**[INFORME DEL ESTADO ACTUAL
DE LAS ESTACIONES DE BOMBEO
PARA RIEGO].**

**FONT DEL LLOP
GOLF RESORT**

INFORME TÉCNICO

Foto 1. Los peldaños de la escalera de acceso a la llave de paso de la captación no llegan hasta el fondo del cuerpo cilíndrico de hormigón.

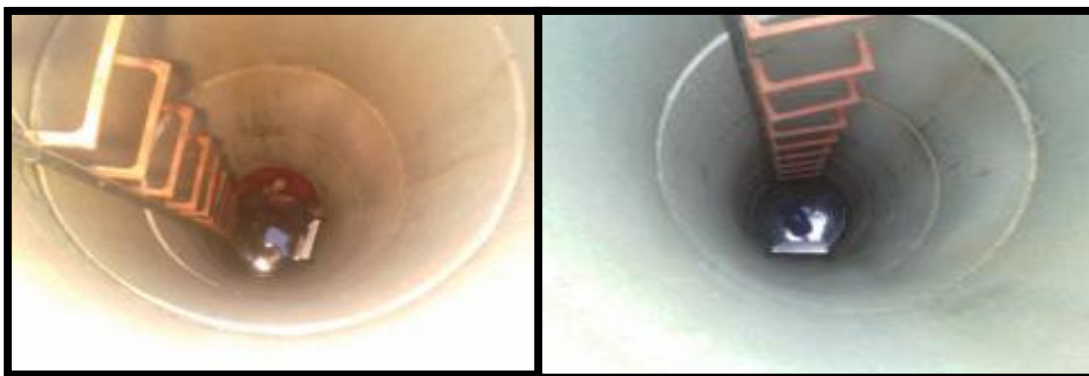
- Existe una llave de paso entre la captación del lago y el aljibe para las bombas sumergibles que corta el paso en la tubería de 315 mm. Dicha llave consiste en una válvula de cierre que se encuentra en un cuerpo cilíndrico de hormigón de 1m de diámetro a 8 m de profundidad. Una escalera con peldaños incrustados en el cuerpo cilíndrico de hormigón está disponible para descender y operar esta llave de paso. Sin embargo, su construcción no está finalizada y los peldaños no llegan hasta el final del cuerpo cilíndrico. Así, es necesario colocar un tramo de escalera adicional para poder acceder hasta la válvula de cierre, tal y como se observa en la foto 1.
